# PREZYDENT MIASTA ZIELONA GÓRA

DO-ZP.271.36.80.2022  
RISS 5689899

dotyczy: postępowania o udzielenie zamówienia klasycznego w trybie przetargu nieograniczonego pn. **Budowa systemu ITS wraz z przebudową niezbędnej infrastruktury w Zielonej Górze.**

W dniu 17 czerwca 2022 r. wpłynęły pytania dotyczące treści Specyfikacji Warunków Zamówienia (SWZ) w niniejszym postępowaniu. Na podstawie art. 135 ust. 6 ustawy z dnia 11 września 2019 r. *Prawo zamówień publicznych* (Dz. U. z 2021 r., poz. 1129 z późn. zm.) przekazuję treść pytań wraz z wyjaśnieniem.

„Dotyczy PFU załącznik nr 3 lokalizacja kamer

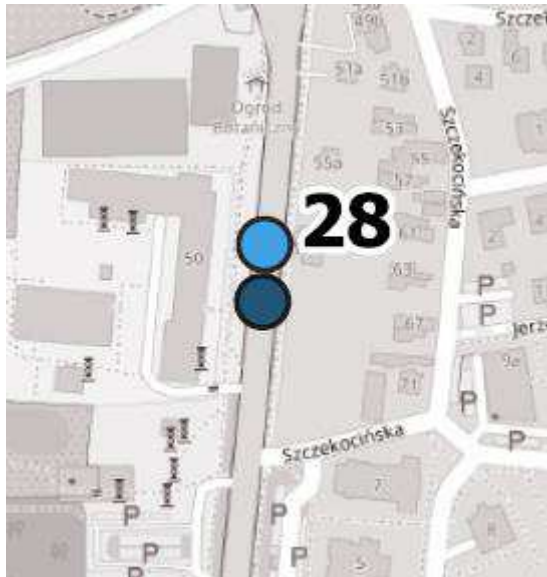
Prosimy o wskazanie jakie kamery należy zainstalować w lokalizacji nr 28 na ul. Botanicznej

W załączniku nr 3 znajduje się niezidentyfikowany w legendzie kolor punktu kamerowego”.

Zamawiający umieścił poprawiony załącznik nr 3 do PFU.

„Dotyczy PFU załącznik nr 3 lokalizacja kamer

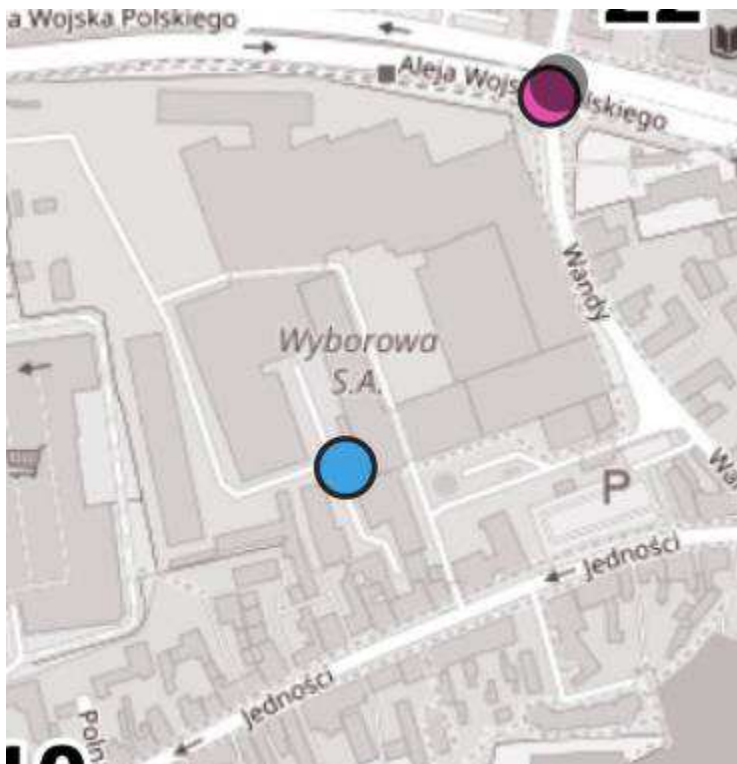
Prosimy o potwierdzenie że zgodnie z załącznikiem nr 3 do PFU w kompleksie Wyborowa S.A. Należy zamontować kamerę 1-objektywową:

Zamawiający umieścił poprawiony załącznik nr 3 do PFU.
